**Reactie op second opinion
RHDHV,
Verkeersonderzoek omgeving
Centraal Station Amsterdam**

Rapportnummer O150119-2

**Reactie op second opinion “Bevindingen
op basis van verkeersonderzoeken
Bestemmingsplannen en
Verkeerscirculatie Binnenstad 2020”
van Royal Haskoning DHV (RHDHV)**

Plot netwerk en zone-aansluitingen rond Amsterdam Centraal in VMA

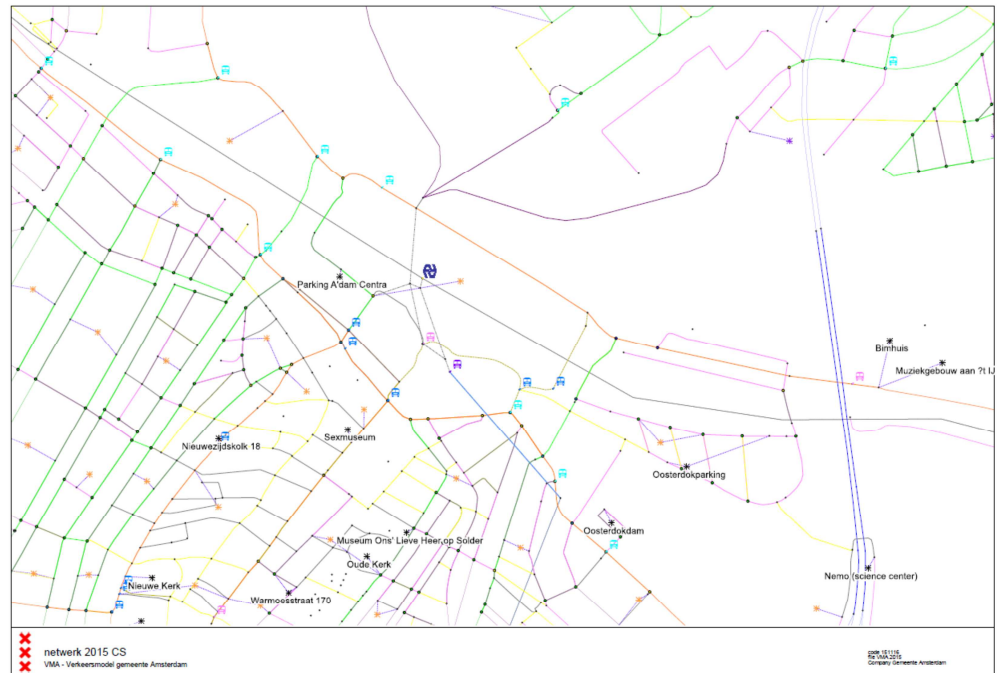
Punt 1: De verkeersberekeningen voor het bestemmingsplan maken gebruik van de verkeersintensiteiten uit VMA. In de beschrijving staat dat het een beter en meer gedetailleerd model is. Er worden echter geen plots getoond en zone-indelingen waarop duidelijk is dat het centrumgebied gedetailleerd gemodelleerd is.

Reactie 1: *Het is niet gebruikelijk om de technische informatie over het verkeersmodel in een onderzoeksrapportage te zetten. Daartoe dient de technische toelichting, waarnaar wordt verwezen in bijlage 2 van het onderzoek. Er staan geen gegevens over het aantal modelzones. VMA kent in totaal ruim 5.000 zones en binnen de gemeente Amsterdam circa 1.300 zones, nog los van speciale zones voor parkeergarages en speciale voorzieningen. Ter vergelijking: het oude verkeersmodel Genmod had in totaal ruim 1.000 zones. Als bijlage bij deze notitie is een plot opgenomen waarop het netwerk en zone-aantakkingen is weergegeven.*
